Plan Local d'Urbanisme Intercommunal Habitat (PLUiH) Valant Schéma de COhérence Territoriale

MODIFICATION DE DROIT COMMUN N°1

Notice explicative

EXTRAIT DU PLAN DE ZONAGE DE LA COMMUNE DE SAINT-LAURENT-D'ANDENAY AVANT MODIFICATION

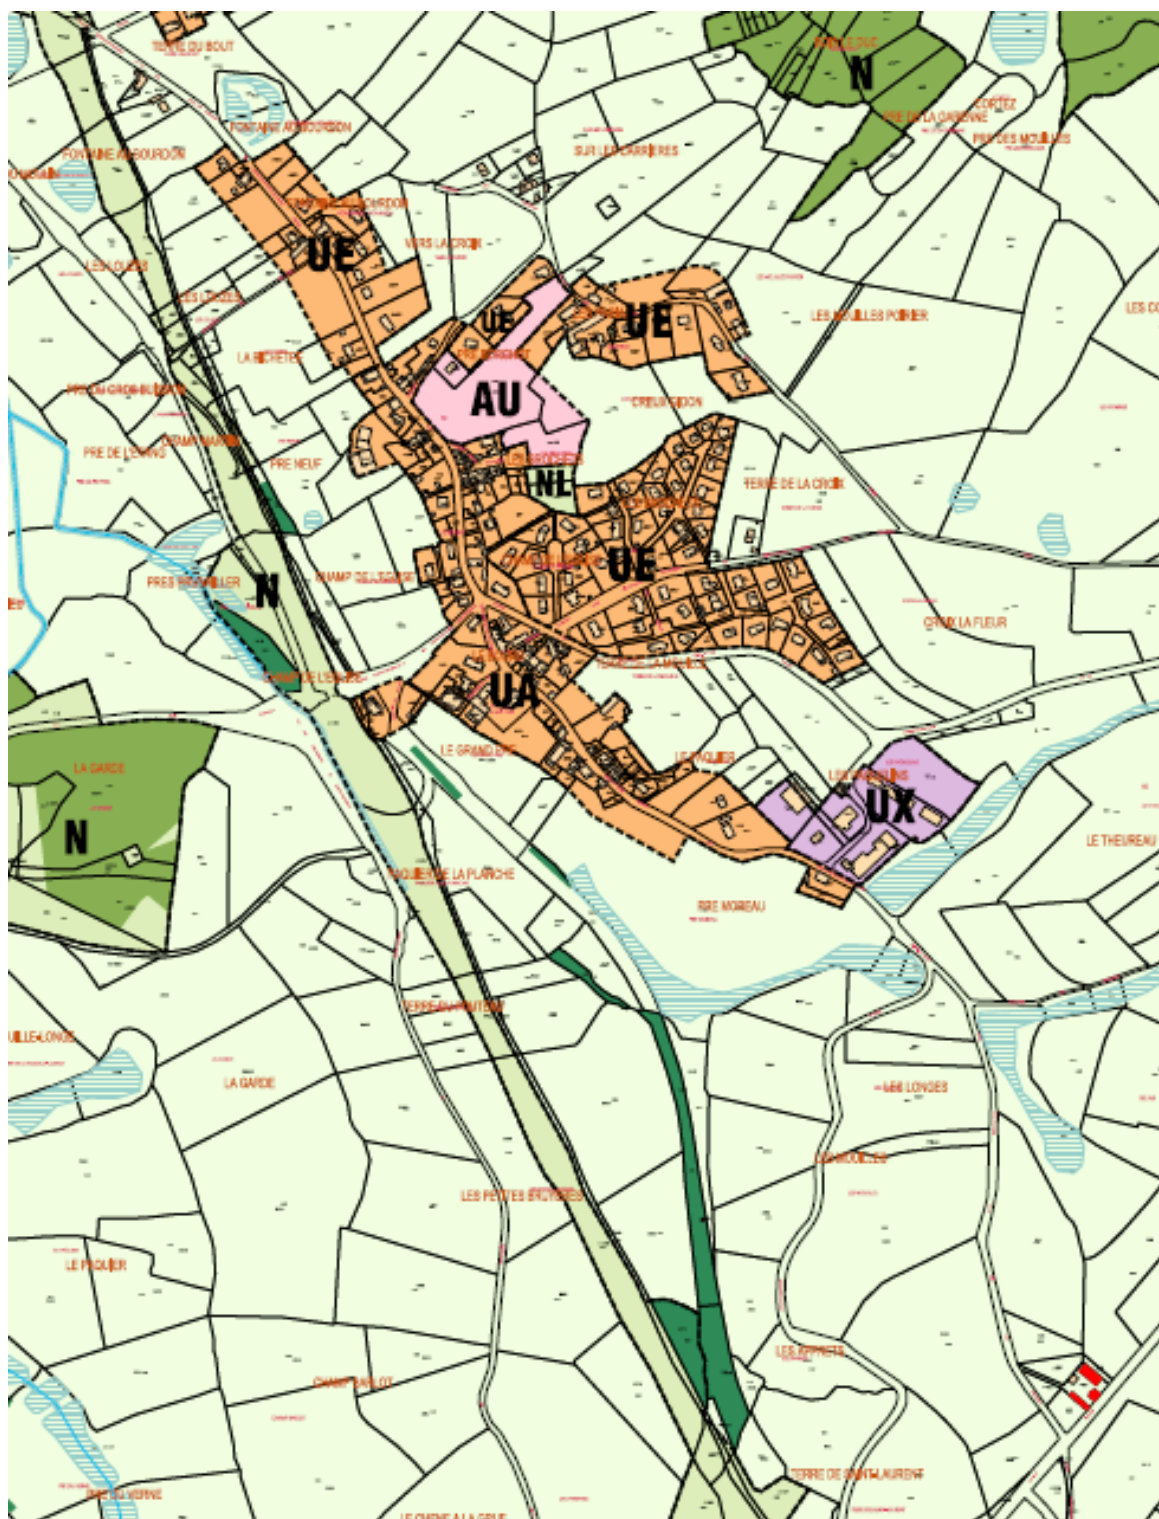
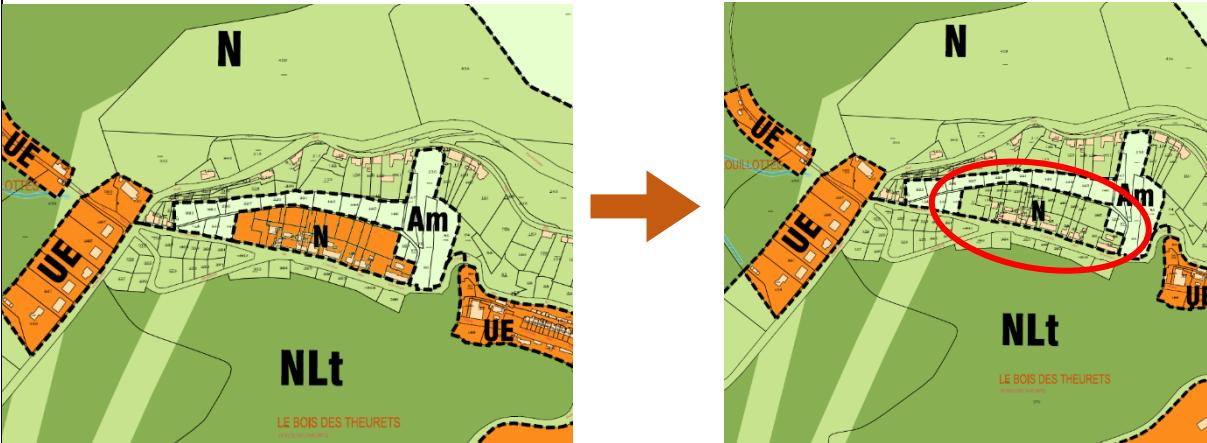
Fiche n°1.2	Rectification du zonage du « Pré Borhot » sur la commune de Saint-Laurent-d'Andenay
<u>Nature de la modification</u> Lors de l'élaboration du Plan Local d'Urbanisme, il avait été convenu d'acter l'urbanisation sur le secteur « Pré Borhot » sur la commune de Saint-Laurent d'Andenay. Initialement en zone AU, cette zone devait être reclassée en zone UE suite à la viabilisation complète du lotissement. Ce reclassement ne remet pas en cause les possibilités de construire. En effet, le permis délivré sur ce secteur fixe la surface de plancher maximale constructible à 3900m². 	
<u>Justifications de la modification</u> Nous annexons à ce dossier de modification, la délibération d'approbation du PLUi du 18 juin 2021 ainsi que le courrier de la Préfecture du 03 août 2021 dans le cadre du contrôle de légalité. Nous annexons également l'arrêté du permis d'aménager du lotissement communal « Le Pré Borhot » indiquant la surface maximale de plancher constructible.

<u>Mise en œuvre de la modification</u> Nous modifions le plan de zonage de la commune de Saint-Laurent-d'Andenay comme indiqué ci-dessus.	
<u>Etat des documents avant/après</u>

Zone AU La Brosse de Ruere Saint Sernin

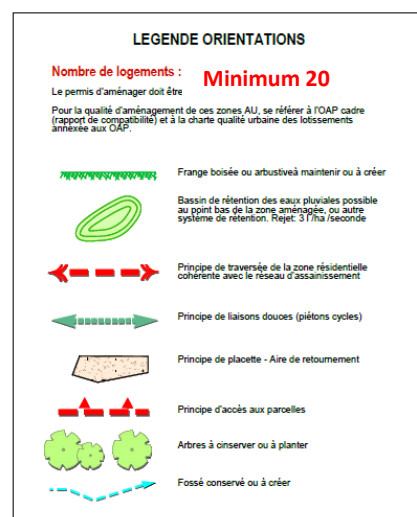
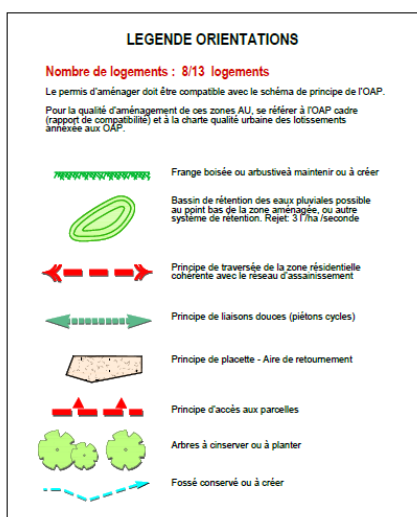
Suite à l'enquête publique qui s'est déroulée du 16 octobre au 15 novembre lors de la procédure d'élaboration du PLUi, une requête d'agrandissement de la zone AU dite de la « Brosse de Ruère » avait été émise par le conseil municipal de la commune de Saint-Sernin-du-Bois. Celle-ci avait été acceptée par le groupe de travail du PLUi et inscrite au plan de zonage. Néanmoins, si l'Orientation d'Aménagement et de Programmation (OAP) qui a été jointe au document, reprend le bon périmètre de la zone AU, les éléments d'orientations et notamment la superficie de la zone et le nombre de logements ne sont pas en cohérence avec les ambitions de la zone et les objectifs de densité définis au PADD. Il s'agit de rectifier l'OAP avec les éléments suivants :

- Superficie de la zone : 1.8ha
- Nombre de logements : au minimum 20 logements.

PLAN DE ZONAGE DE LA COMMUNE DU CREUSOT AVANT MODIFICATION

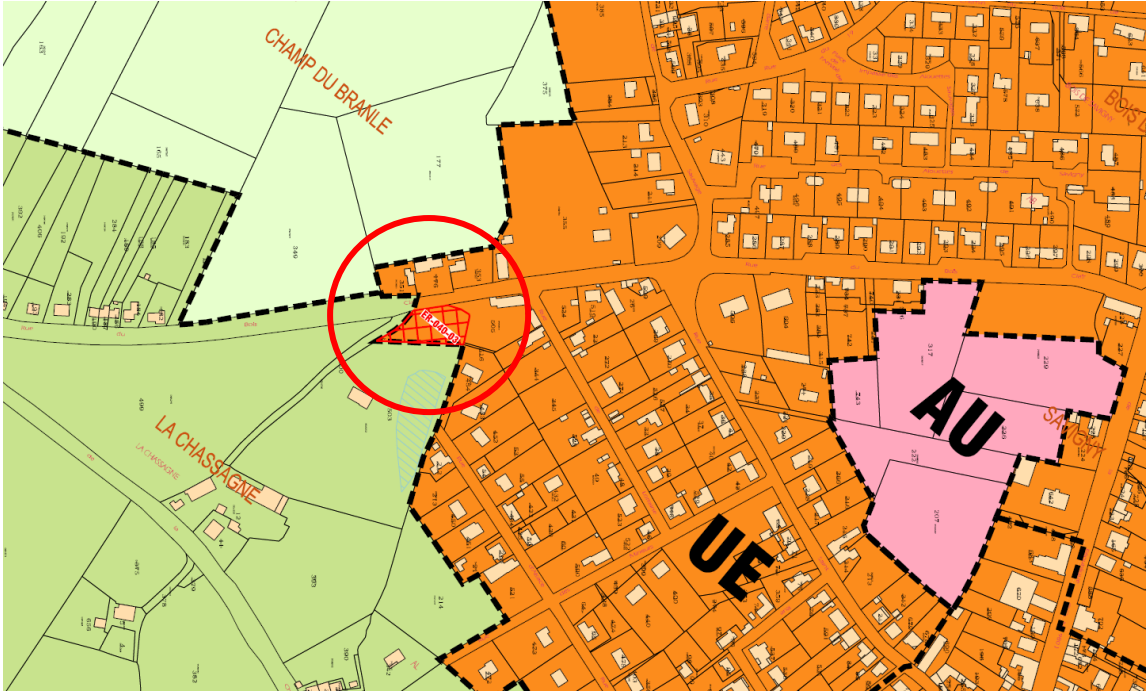
Un projet de logements sociaux prévu dans le cadre de la planification en logement sociaux et venant compenser l'offre d'habitat collectif détruite dans le cadre du projet de renouvellement urbain du secteur d'Harfleur, est en cours d'élaboration sur les parcelles AM81, AM 88, AM311, AM312, AM315, AM316, AM319, AM320 et AM323 de la commune du Creusot.

En matière d'insertion paysagère, la modification du zonage de UE à UA n'entraînera pas de changements profonds, les réglementations en matière d'aspect extérieur étant strictement les mêmes en zone UA et en zone UE. Seule la hauteur est modifiée et permettra une construction de 16m au lieu de 11 m.

Nous modifions le plan de zonage de la commune du Creusot en déplaçant la limite des zones UA et UE comme indiqué ci-dessus.

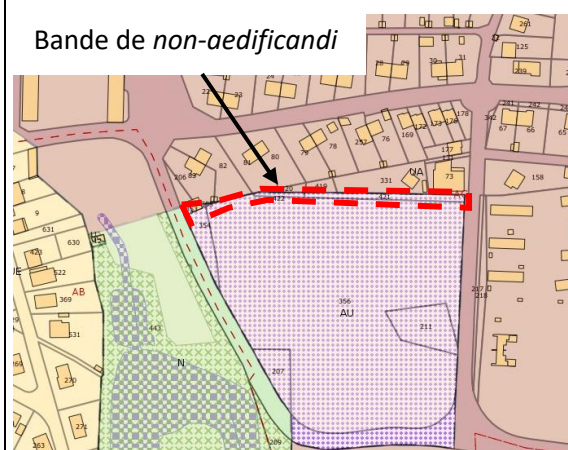
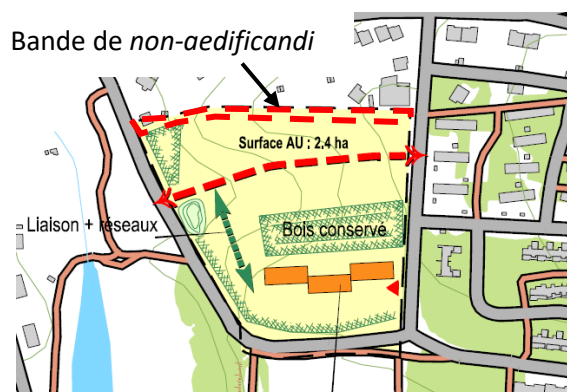
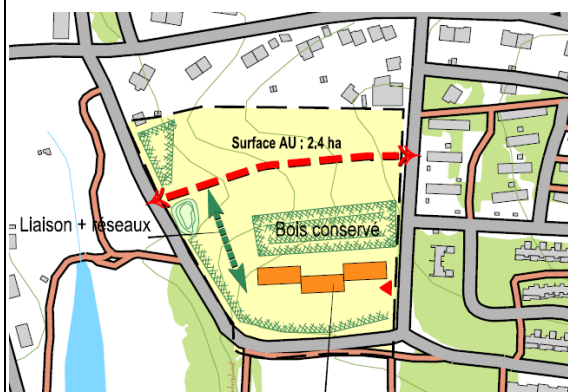
La zone AU associée à l'OAP « Champ Batard » sur la commune de Torcy a été dessinée pour l'implantation d'une trentaine de logements. Cette zone est située sur un îlot déjà en partie bâti. L'objectif de l'aménagement de cette zone était de proposer des constructions neuves en continuité immédiate de la zone actuellement urbanisée tout en s'intégrant aux constructions existantes. Or, les services de la Communauté Urbaine se sont rendus compte que le tracé de la zone AU pouvait entraîner une mauvaise intégration du projet, notamment par rapport aux constructions situées rue des Chalets qui se retrouveraient situées à proximité immédiate des futures constructions de la zone AU.

Afin de proposer un aménagement urbain cohérent sur l'ensemble de l'îlot et respecter la trame urbaine existante, nous souhaiterions intégrer une bande de non-aedificandi de 8m en limite nord de la zone AU afin d'obtenir une bande d'éloignement suffisante entre les constructions existantes et les constructions futures.
